志賀原子力発電所発電用原子炉設置変更許可申請書

(2号発電用原子炉施設の変更)

添付書類の一部補正について

# 添付書類六の一部補正

第5.2.7-20図 標準応答スペクトル

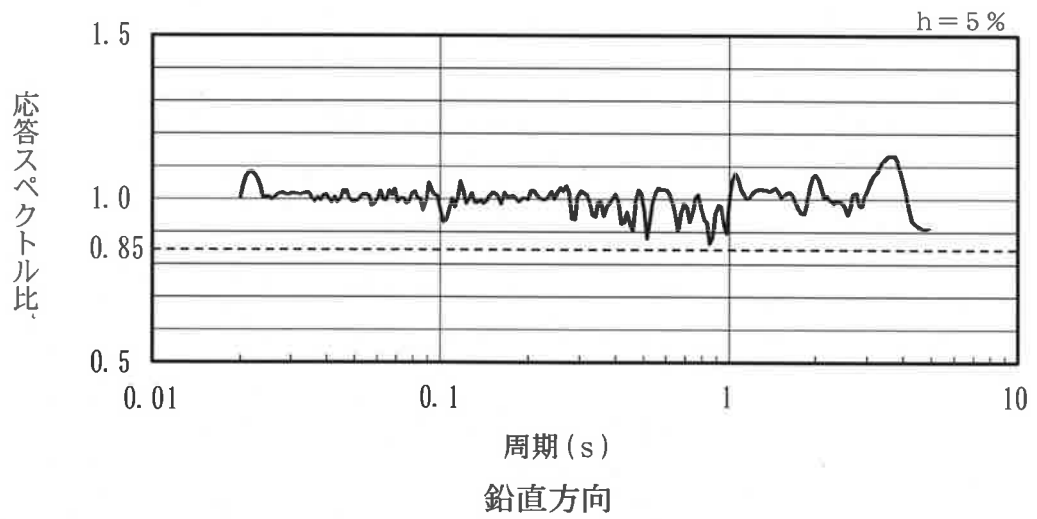
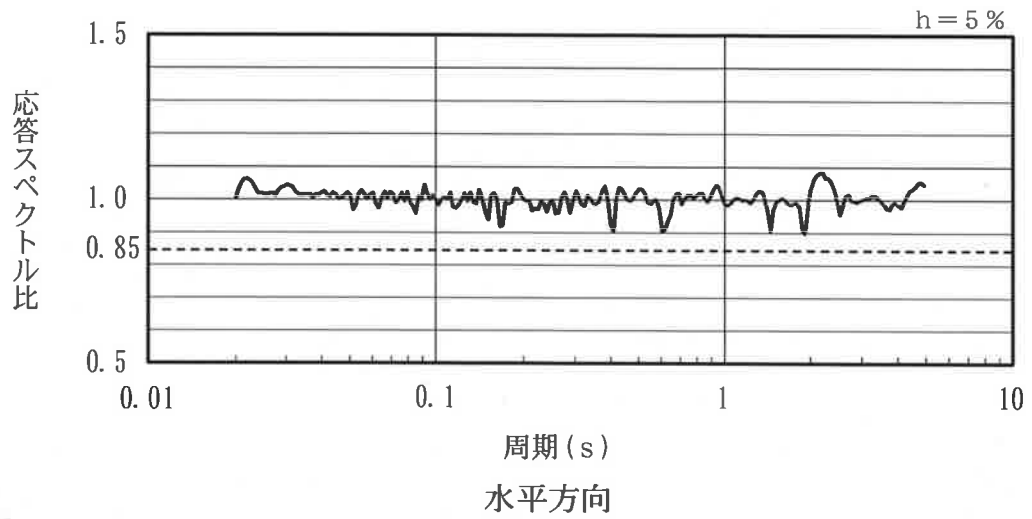
6-5-148	—	<追加>	<別紙6～10の図を追加する。>

「実用発電用原子炉及びその附属施設の位置，構造及び設備の基準に関する規則の解釈」の別記 2 に示される，震源近傍の多数の地震動記録に基づいて策定された地震基盤相当面における標準的な応答スペクトル（以下「標準応答スペクトル」という。）を考慮する。標準応答スペクトルを第 5. 2. 7-20 図に，応答スペクトル値を第 5. 2. 7-10 表に示す。

第5.2.7-21図 標準応答スペクトルに対する模擬地震波の応答スペクトル比

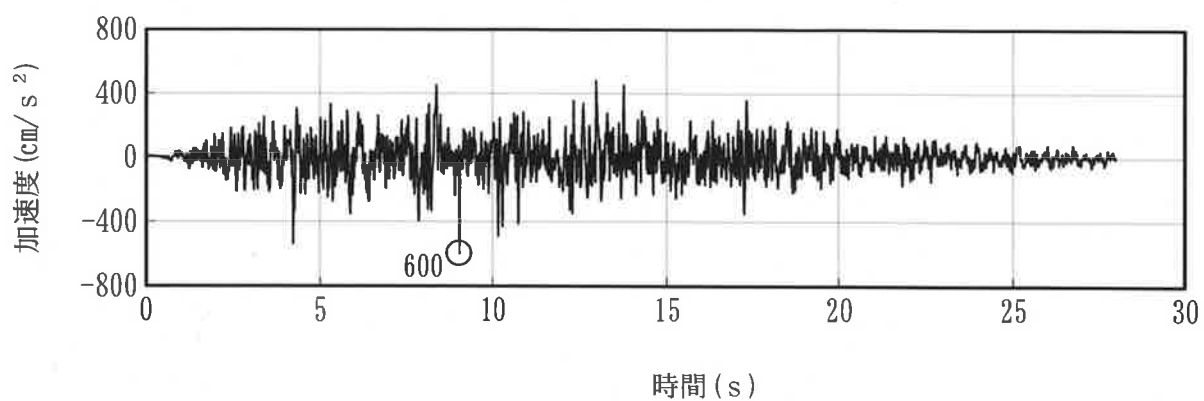
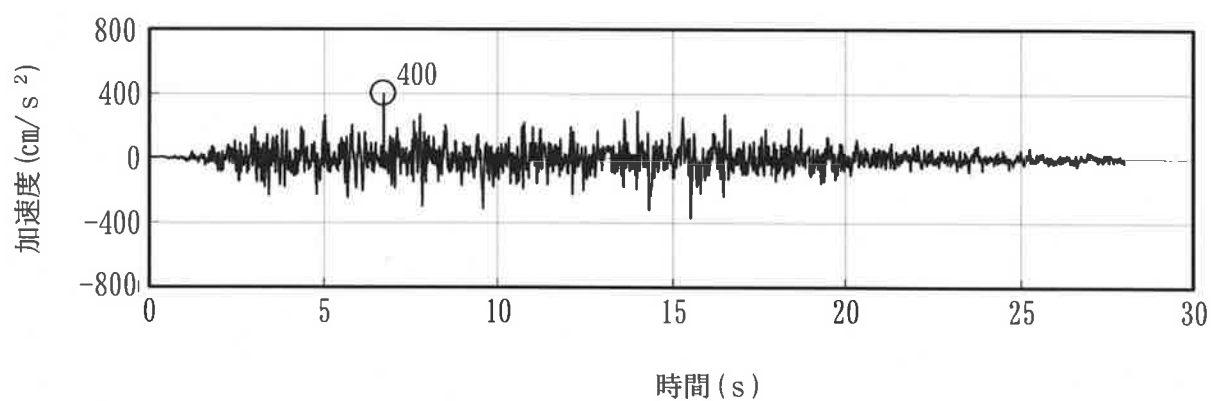
敷地における地震基盤相当面は，標準応答スペクトルが定義される地盤の S 波速度を踏まえ，地下構造モデルの S 波速度  $3.16\text{ km/s}$  の層上面である  $EL-1.19\text{ km}$  に設定する。地震基盤相当面における模擬地震波は，複数の方法について検討を行った上で，一様乱数の位相をもつ正弦波の重ね合わせによって作成するものとし，振幅包絡線の経時的変化については，Noda et al. (2002) に基づき第 5. 2. 7-11 表に示す形状とする。地震基盤相当面における模擬地震波の作成結果を第 5. 2. 7-12 表に，標準応答スペクトルに対する模擬地震波の応答スペクトル比を第 5. 2. 7-21 図に，また，模擬地震波の加速度時刻歴波形を第 5. 2. 7-22 図に示す。

第5. 2. 7-23図(1) 標準応答スペクトルを考慮した地震動の応答スペクトル  
(水平方向)

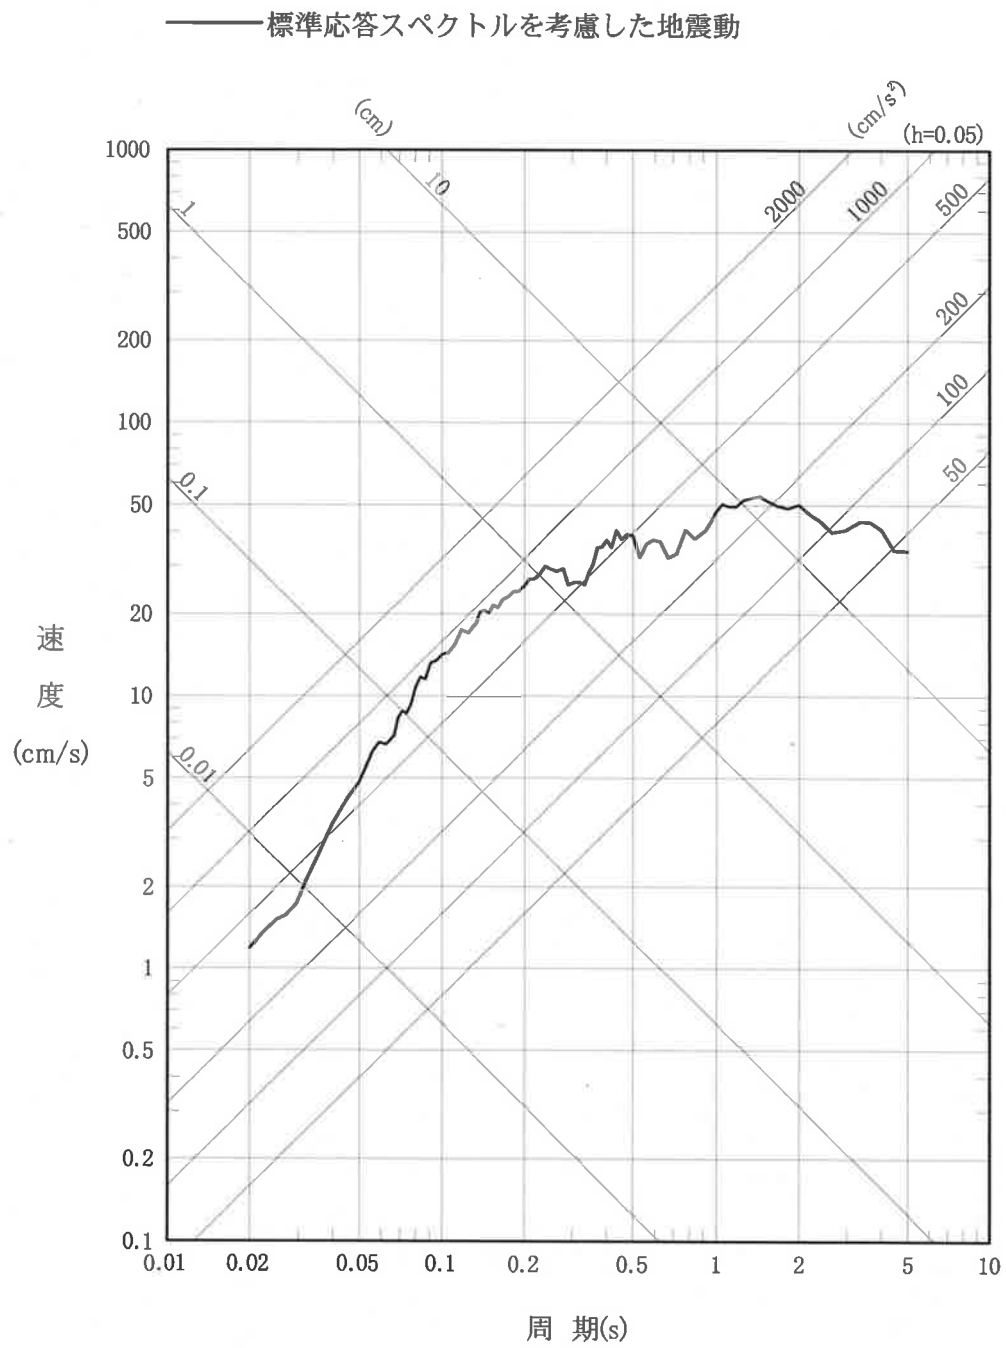
標準応答スペクトルを考慮した地震動の応答スペクトルを第 5. 2. 7-23 図に示す。

第5.2.7-25図(1) (社)日本原子力学会(2007)の方法に基づいて算定した領域震源による一様ハザードスペクトルと震源を特定せず策定する地震動の応答スペクトルの比較(水平方向)

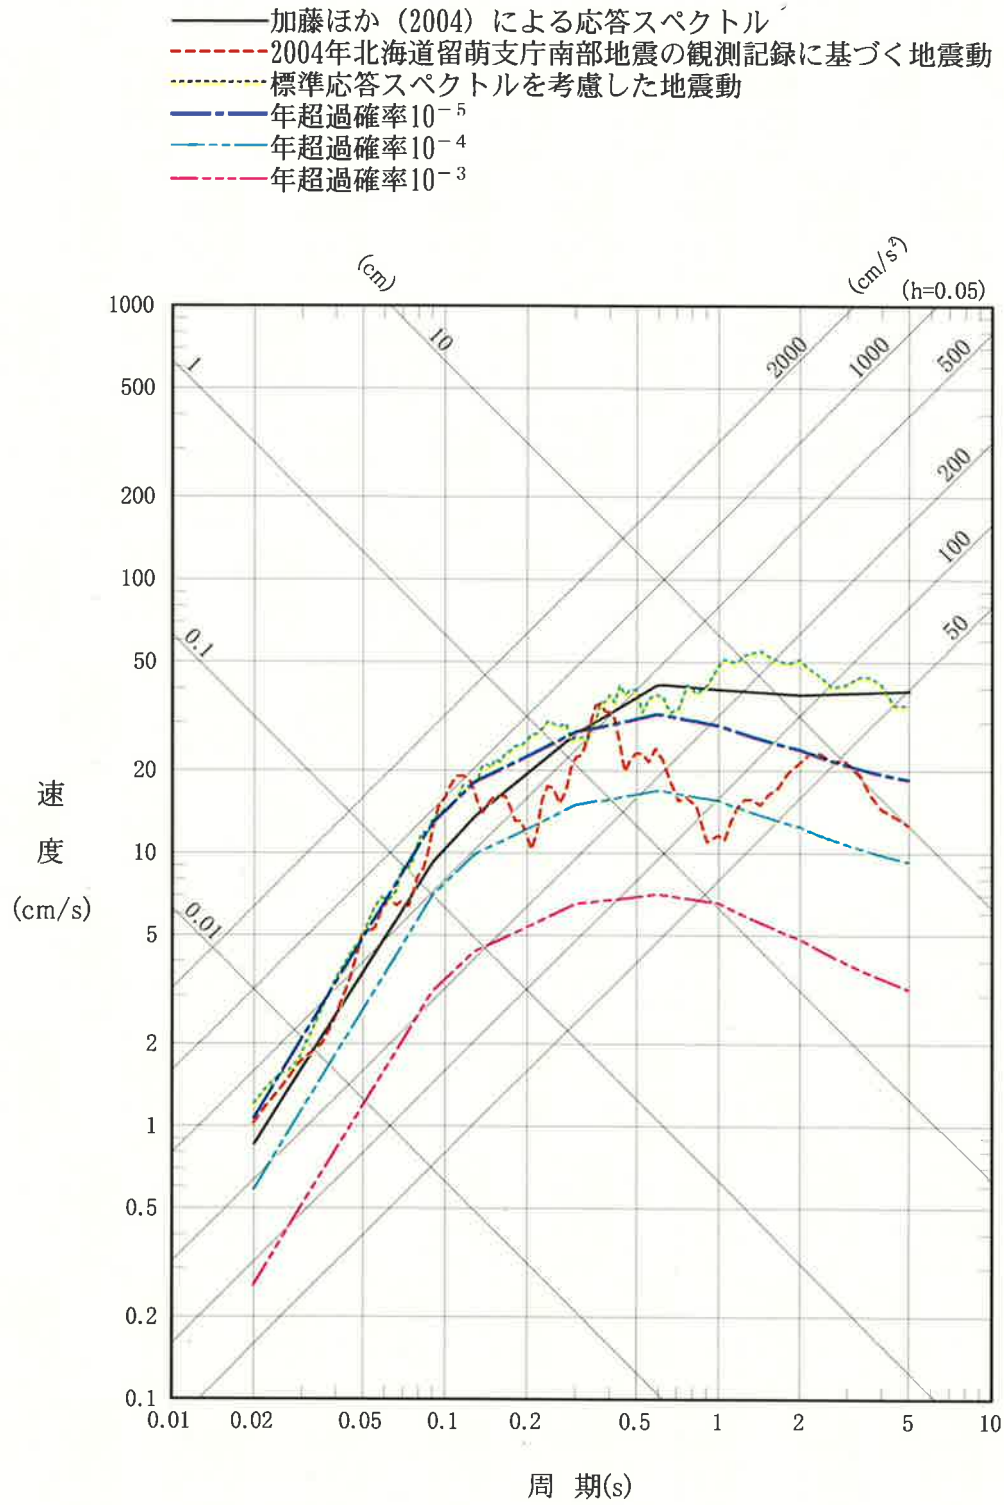
頁	行	補正前	補正後
6-5-148	-	第5.2.7-20図 (独) 原子力安全基盤機構 (2005) による一様ハザードスペクトルと加藤ほか (2004) による地震基盤における応答スペクトルの比較 (水平方向)	第5.2.7-24図 (独) 原子力安全基盤機構 (2005) による一様ハザードスペクトルと加藤ほか (2004) による地震基盤における応答スペクトルの比較 (水平方向)
6-5-149	-	第5.2.7-21図 (1) (社) 日本原子力学会 (2007) の方法に基づいて算定した領域震源による一様ハザードスペクトルと震源を特定せず策定する地震動の応答スペクトルの比較 (水平方向)	<別紙11の図に変更する。>
6-5-150	-	第5.2.7-21図 (2) (社) 日本原子力学会 (2007) の方法に基づいて算定した領域震源による一様ハザードスペクトルと震源を特定せず策定する地震動の応答スペクトルの比較 (鉛直方向)	<別紙12の図に変更する。>
6-5-151	-	第5.2.7-22図 (1) 基準地震動 $S_s-1$ の設計用応答スペクトル (水平方向)	第5.2.7-26図 (1) 基準地震動 $S_s-1$ の設計用応答スペクトル (水平方向)
6-5-152	-	第5.2.7-22図 (2) 基準地震動 $S_s-1$ の設計用応答スペクトル (鉛直方向)	第5.2.7-26図 (2) 基準地震動 $S_s-1$ の設計用応答スペクトル (鉛直方向)
6-5-153	-	第5.2.7-23図 (1) 笹波沖断層帯 (全長) による地震の断層モデルを用いた手法による応答スペクトルと基準地震動 $S_s-1$ の設計用応答スペクトルの比較 (N S方向)	第5.2.7-27図 (1) 笹波沖断層帯 (全長) による地震の断層モデルを用いた手法による応答スペクトルと基準地震動 $S_s-1$ の設計用応答スペクトルの比較 (N S方向)

第5.2.7-29図(1) 震源を特定せず策定する地震動の応答スペクトルと基準地震動  $S_s - 1$  の設計用応答スペクトル (水平方向)

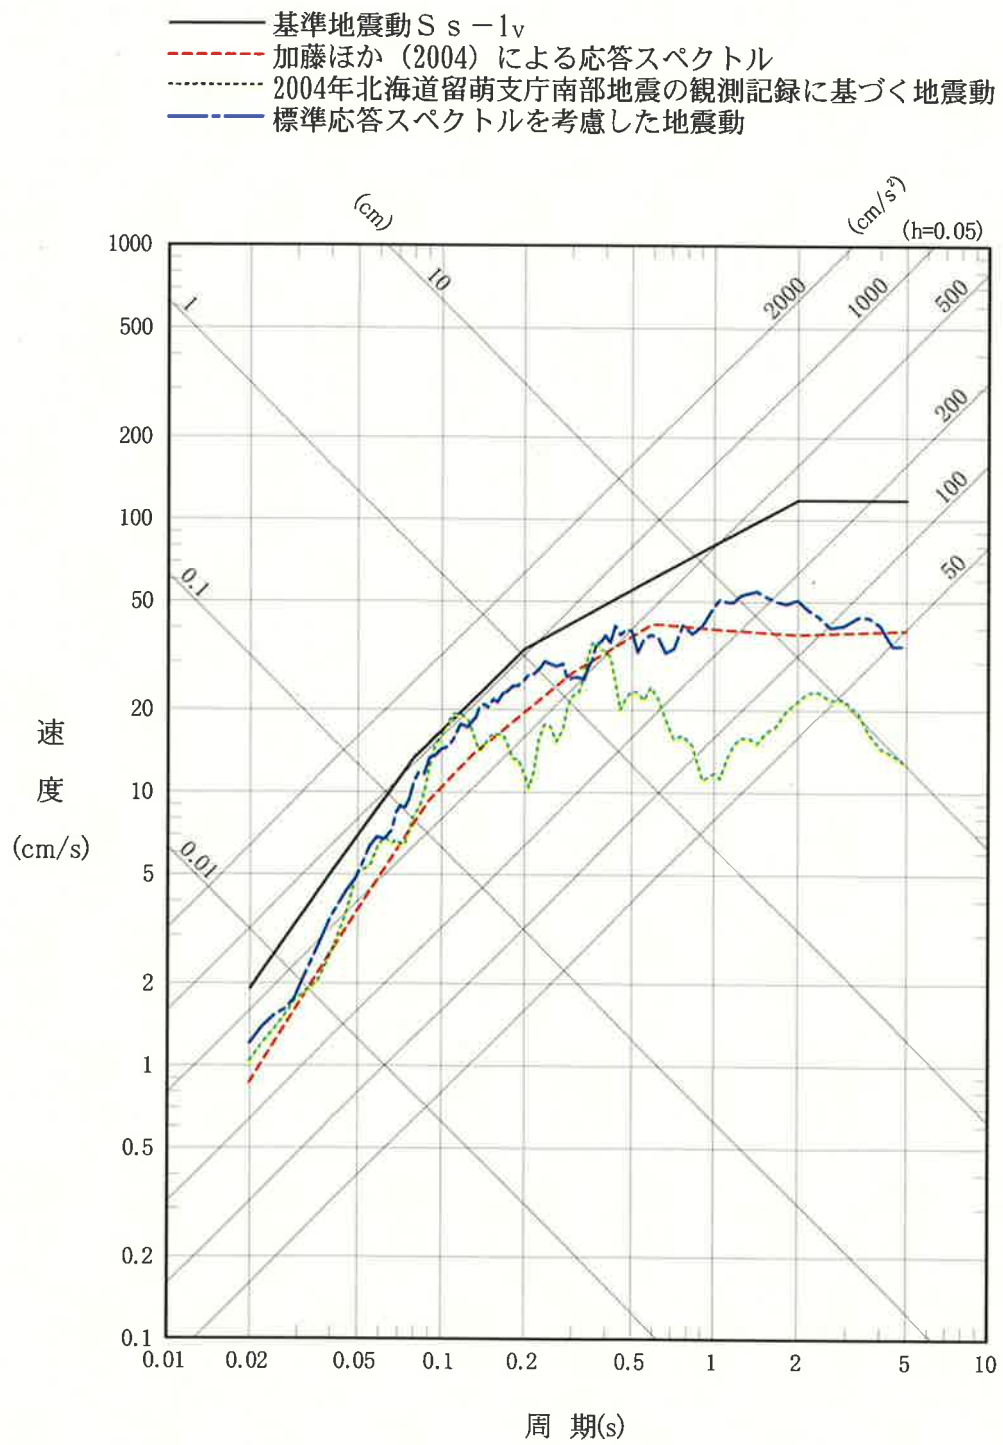
頁	行	補正前	補正後
6-5-154	-	第5.2.7-23図(2) 笹波沖断層帯(全長)による地震の断層モデルを用いた手法による応答スペクトルと基準地震動 $S_s-1$ の設計用応答スペクトルの比較(EW方向)	第5.2.7-27図(2) 笹波沖断層帯(全長)による地震の断層モデルを用いた手法による応答スペクトルと基準地震動 $S_s-1$ の設計用応答スペクトルの比較(EW方向)
6-5-155	-	第5.2.7-23図(3) 笹波沖断層帯(全長)による地震の断層モデルを用いた手法による応答スペクトルと基準地震動 $S_s-1$ の設計用応答スペクトルの比較(UD方向)	第5.2.7-27図(3) 笹波沖断層帯(全長)による地震の断層モデルを用いた手法による応答スペクトルと基準地震動 $S_s-1$ の設計用応答スペクトルの比較(UD方向)
6-5-156	-	第5.2.7-24図(1) 福浦断層による地震の断層モデルを用いた手法による応答スペクトルと基準地震動 $S_s-1$ の設計用応答スペクトルの比較(NS方向)	第5.2.7-28図(1) 福浦断層による地震の断層モデルを用いた手法による応答スペクトルと基準地震動 $S_s-1$ の設計用応答スペクトルの比較(NS方向)
6-5-157	-	第5.2.7-24図(2) 福浦断層による地震の断層モデルを用いた手法による応答スペクトルと基準地震動 $S_s-1$ の設計用応答スペクトルの比較(EW方向)	第5.2.7-28図(2) 福浦断層による地震の断層モデルを用いた手法による応答スペクトルと基準地震動 $S_s-1$ の設計用応答スペクトルの比較(EW方向)
6-5-158	-	第5.2.7-24図(3) 福浦断層による地震の断層モデルを用いた手法による応答スペクトルと基準地震動 $S_s-1$ の設計用応答スペクトルの比較(UD方向)	第5.2.7-28図(3) 福浦断層による地震の断層モデルを用いた手法による応答スペクトルと基準地震動 $S_s-1$ の設計用応答スペクトルの比較(UD方向)
6-5-159	-	第5.2.7-25図(1) 震源を特定せず策定する地震動の応答スペクトルと基準地震動 $S_s-1$ の設計用応答スペクトル(水平方向)	<別紙13の図に変更する。>

頁	行	補正前	補正後
6-5-160	-	第5.2.7-25図(2) 震源を特定せず策定する地震動の応答スペクトルと基準地震動 $S_s-1$ の設計用応答スペクトル(鉛直方向)	<別紙14の図に変更する。>
6-5-161	-	第5.2.7-26図(1) 基準地震動 $S_s$ の応答スペクトル(NS方向)	第5.2.7-30図(1) 基準地震動 $S_s$ の応答スペクトル(NS方向)
6-5-162	-	第5.2.7-26図(2) 基準地震動 $S_s$ の応答スペクトル(EW方向)	第5.2.7-30図(2) 基準地震動 $S_s$ の応答スペクトル(EW方向)
6-5-163	-	第5.2.7-26図(3) 基準地震動 $S_s$ の応答スペクトル(UD方向)	第5.2.7-30図(3) 基準地震動 $S_s$ の応答スペクトル(UD方向)
6-5-164	-	第5.2.7-27図 基準地震動 $S_s-1$ の設計用応答スペクトルに対する設計用模擬地震波の応答スペクトル比	第5.2.7-31図 基準地震動 $S_s-1$ の設計用応答スペクトルに対する設計用模擬地震波の応答スペクトル比
6-5-165	-	第5.2.7-28図 基準地震動 $S_s-1$ の設計用模擬地震波の加速度時刻歴波形	第5.2.7-32図 基準地震動 $S_s-1$ の設計用模擬地震波の加速度時刻歴波形
6-5-166	-	第5.2.7-29図 基準地震動 $S_s-2$ の加速度時刻歴波形	第5.2.7-33図 基準地震動 $S_s-2$ の加速度時刻歴波形
6-5-167	-	第5.2.7-30図 基準地震動 $S_s-3$ の加速度時刻歴波形	第5.2.7-34図 基準地震動 $S_s-3$ の加速度時刻歴波形
6-5-168	-	第5.2.7-31図 基準地震動 $S_s-4$ の加速度時刻歴波形	第5.2.7-35図 基準地震動 $S_s-4$ の加速度時刻歴波形
6-5-169	-	第5.2.7-32図 基準地震動 $S_s-5$ の加速度時刻歴波形	第5.2.7-36図 基準地震動 $S_s-5$ の加速度時刻歴波形
